**Krycí list ZBV**

Název a evidenční číslo Stavby: <b>III/11437 Bystřice - Nesvačily II</b>	Číslo SO/PS / / číslo Změny SO/PS: <b>101.1</b>	Číslo ZBV: <b>1</b>
Název stavebního objektu/provozního souboru (SO/PS): <b>SO 101.1 Rekonstrukce komunikace km 0.000 - 0.450</b>

## Změnový list

Popis a zdůvodnění Změny: **Výměra výztužné vrstvy z geomřížoviny**

# Zaměřovací protokol č. 1

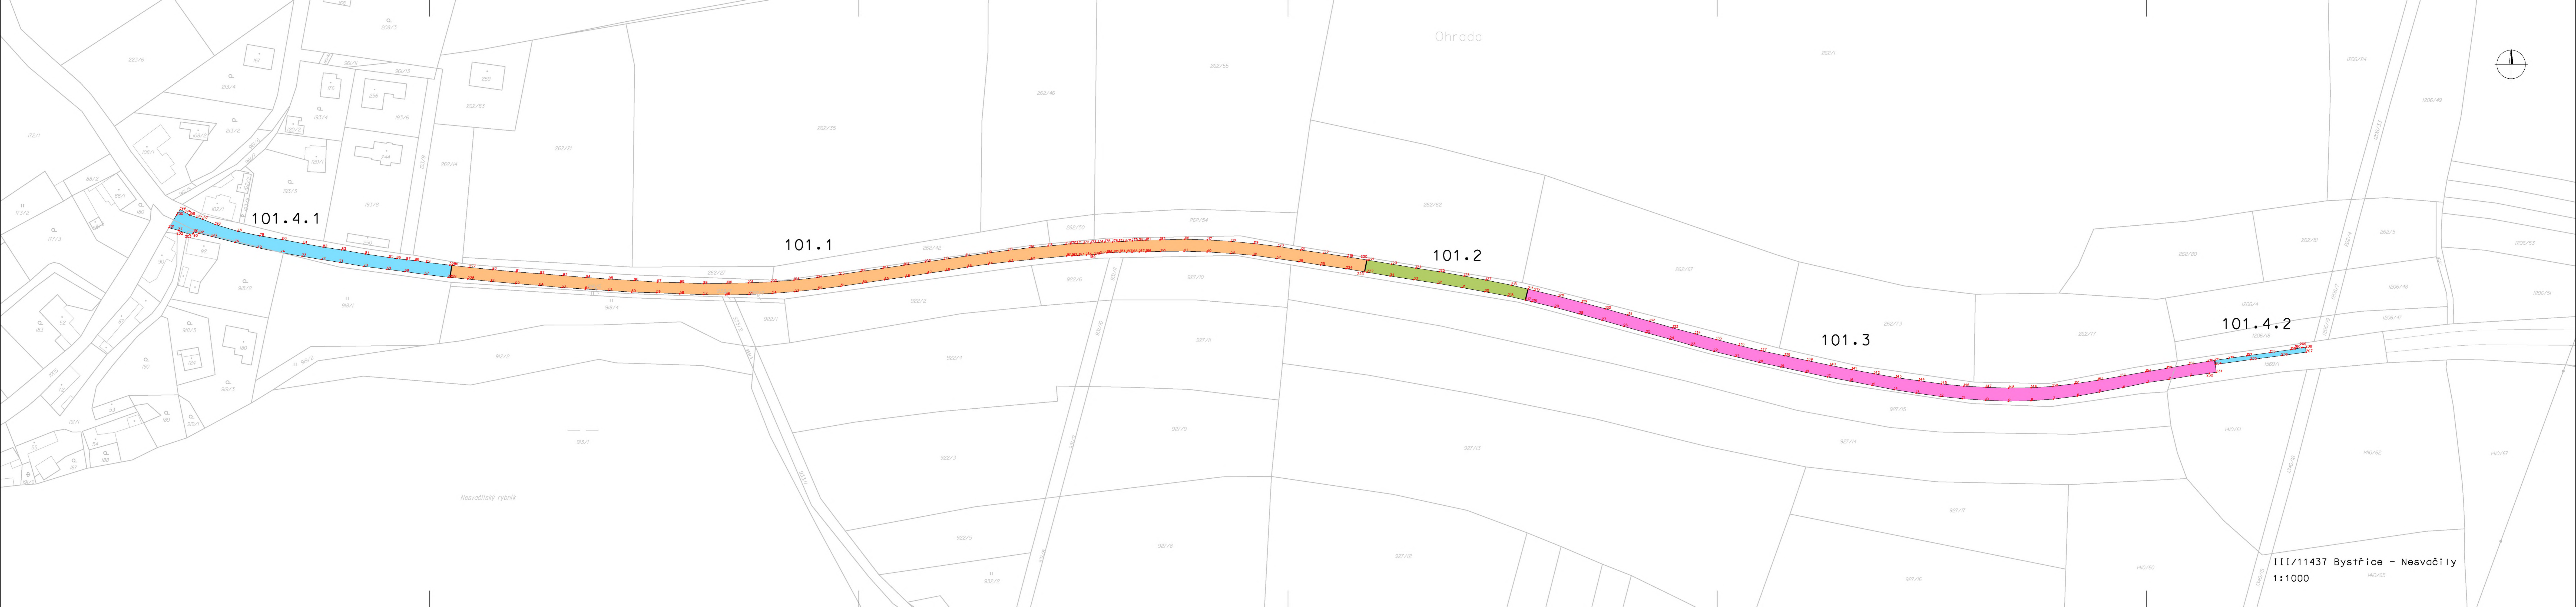
Po skutečném provedení prací byly na základě geodetického zaměření upřesněny rozměry jednotlivých položek (viz doklad č. 12 - Geodetické zaměření, zaměřovací protokoly č. 1, 3, 4, 6, 7 a 8).

Tato dílčí změna je vyjádřena smluvními položkami č. 4, 7, 8, 10, 12 14 a snižuje smluvní cenu stavby o 118 222,52 Kč.

## Zaměřovací protokol č. 5

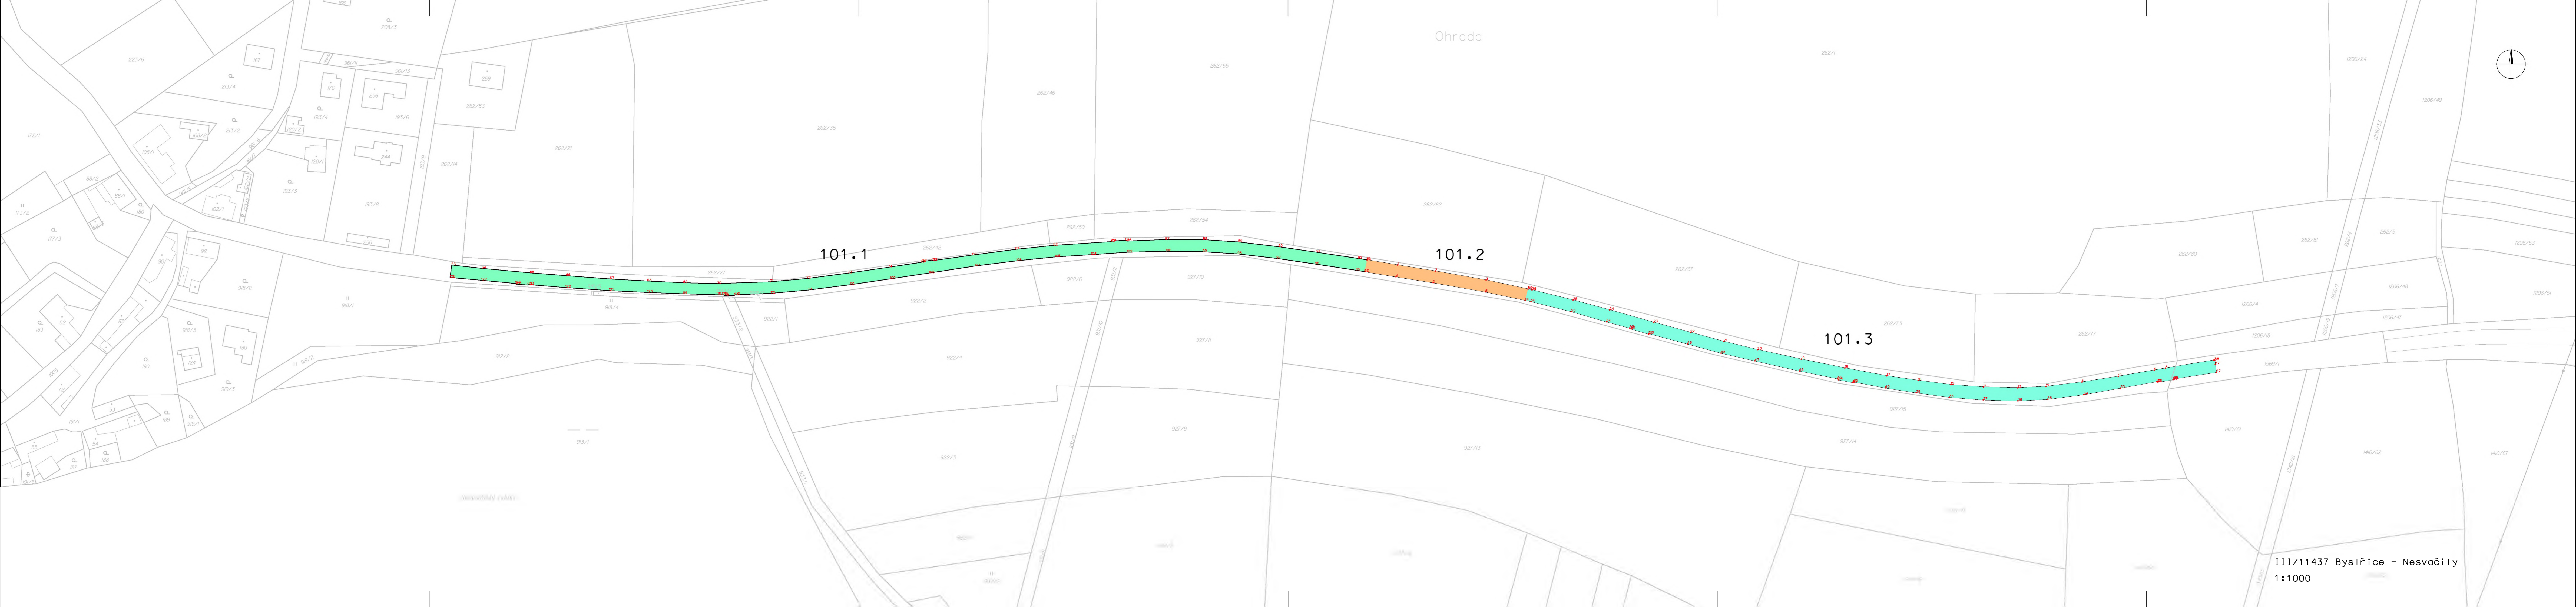
V zadávací dokumentaci byla v rámci rekonstrukce komunikace v km 0,000 - 0,450 navržena pokládká vozovkové výztužné vrstvy z geomřížoviny v rozsahu 1804 m<sup>2</sup>.

Po zaměření skutečně provedených prací byla na základě geodetického zaměření upřesněna výměra položky na 2580 m<sup>2</sup> (viz doklad č. 13 - Geodetické zaměření, zaměřovací protokol č. 5). Realizovaný rozsah položky odpovídá navržené skladbě komunikace v zadávací projektové dokumentaci.

Tato dílčí změna je vyjádřena smluvní položkou č. 11 a zvyšuje smluvní cenu stavby o 63 903,60 Kč.
